FORMULARZ INTERPELACJI /ZAPYTANIA RADNEGO

Dotyczy: Stanu technicznego przepustów oraz bezpieczeństwa przy drogach powiatowych
nr 2183E w Ostrowach oraz nr 2144E w miejscowościach Mikształ i Grochów

Fotografie przedstawiające przepust przy drodze powiatowej 2183E – OSTROWY

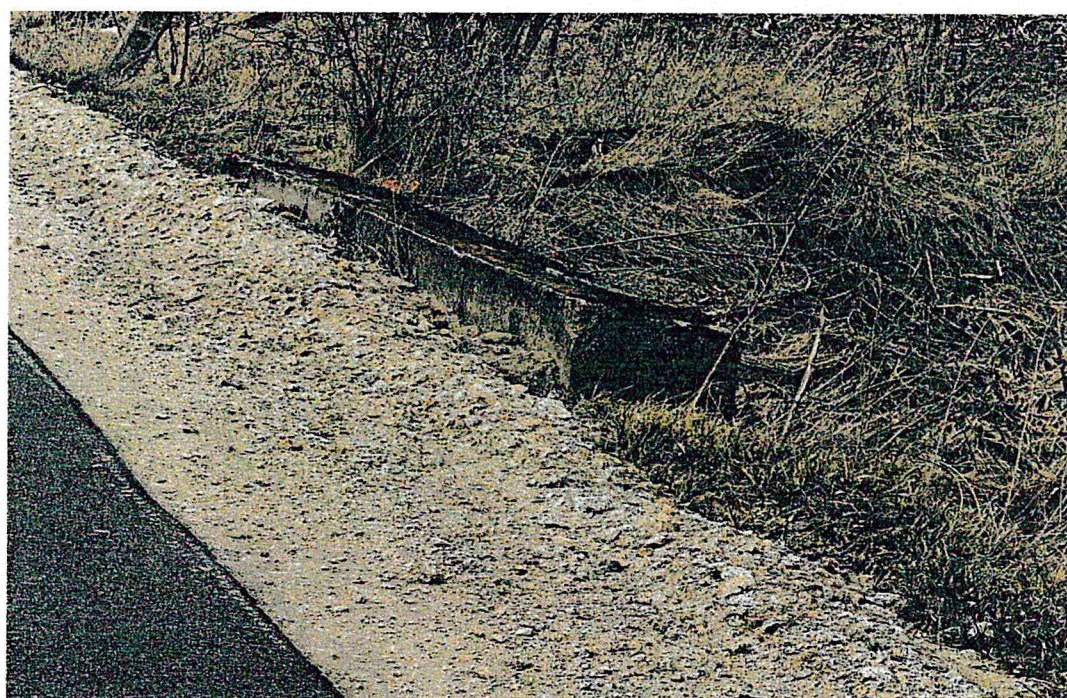
1. Przepust przy drodze powiatowej nr 2183E – miejscowość Ostrowy

Pierwsze zdjęcia dotyczą przepustu znajdującego się przy drodze powiatowej nr 2183E w miejscowości Ostrowy , w bezpośredniej okolicy szkoły .

W tym miejscu widoczny jest **brak właściwego zabezpieczenia przepustu** . Z jednej strony znajduje się stara jakaś metalowa barierka ochronna , natomiast **z drugiej strony nie ma żadnego zabezpieczenia** , co stwarza realne zagrożenie dla uczestników ruchu drogowego , w szczególności pieszych oraz dzieci poruszających się w pobliżu szkoły .

Samo ustawianie tablicy prowadzącej U-3 nie stanowi wystarczającego zabezpieczenia przepustu , gdyż zgodnie z zasadami bezpieczeństwa ruchu drogowego w takich miejscach stosuje się również bariery ochronne zapobiegające wpadnięciu pojazdu do rowu .

Zdjęcia przedstawiające przepust nr 2 w miejscowości Mikształ droga nr 2144E

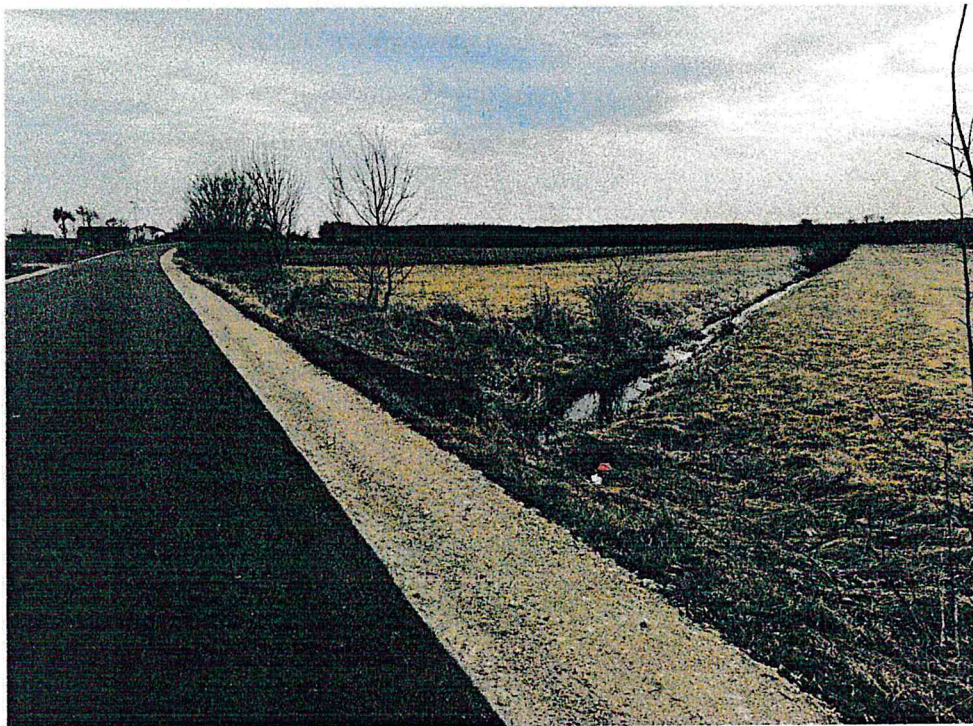
2. Przepust przy drodze powiatowej nr 2144E – miejscowość Mikształ

Drugi przepust znajduje się przy drodze powiatowej nr 2144E w miejscowości Mikształ .

Na załączonych zdjęciach wyraźnie widać **obsuwający się fragment konstrukcji oraz zniszczone elementy infrastruktury przy przepuście** . Warto podkreślić , że jest to **droga niedawno remontowana przez Powiat Kutnowski** , dlatego tym bardziej niepokojące jest , że już na tym etapie pojawiają się widoczne uszkodzenia oraz degradacja elementów przydrożnych . Tu brak nawet oznakowania U-3 .

Fotografie przedstawiające przepust nr 3 na drodze powiatowej nr 2144E- w miejscowości Grochów

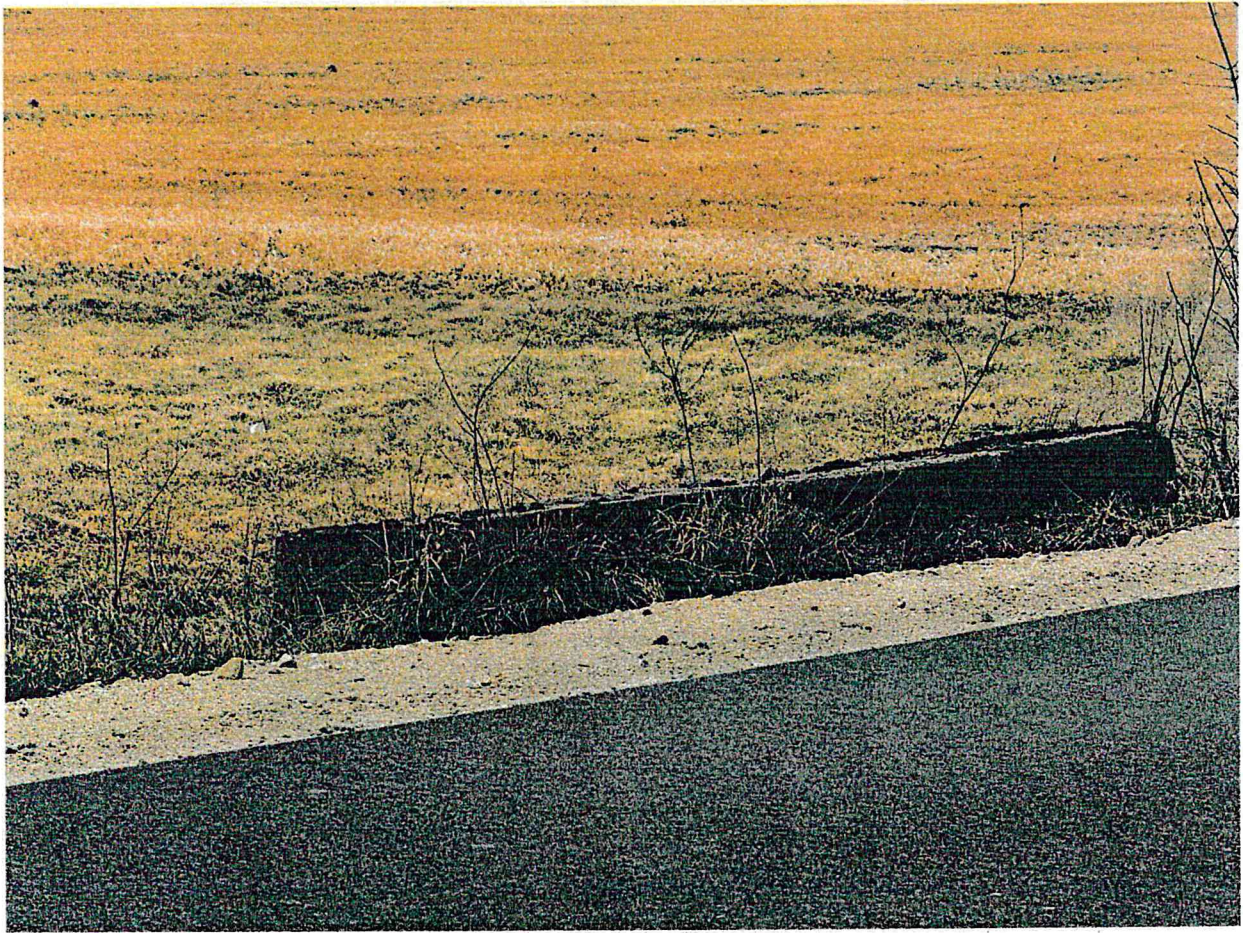
3. Przepust przy drodze powiatowej nr 2144E – miejscowość Grochów

Trzeci przepust znajduje się również na drodze powiatowej nr 2144E , na odcinku przebiegającym przez miejscowość Grochów .

W tym miejscu infrastruktura przydrożna jest **mocno porośnięta roślinnością i praktycznie niewidoczna** , szczególnie po zmroku . W wielu miejscach elementy przepustu są trudne do zauważenia , co może stanowić poważne zagrożenie dla kierowców .

Na podstawie obserwacji można zauważyć również ślady przetarć wskazujących , że pojazdy mogły już zahaczać o wystające elementy , co potwierdza , że miejsce stanowi realne zagrożenie dla bezpieczeństwa ruchu drogowego . W tym przypadku również nawet brak oznakowania U-3 .
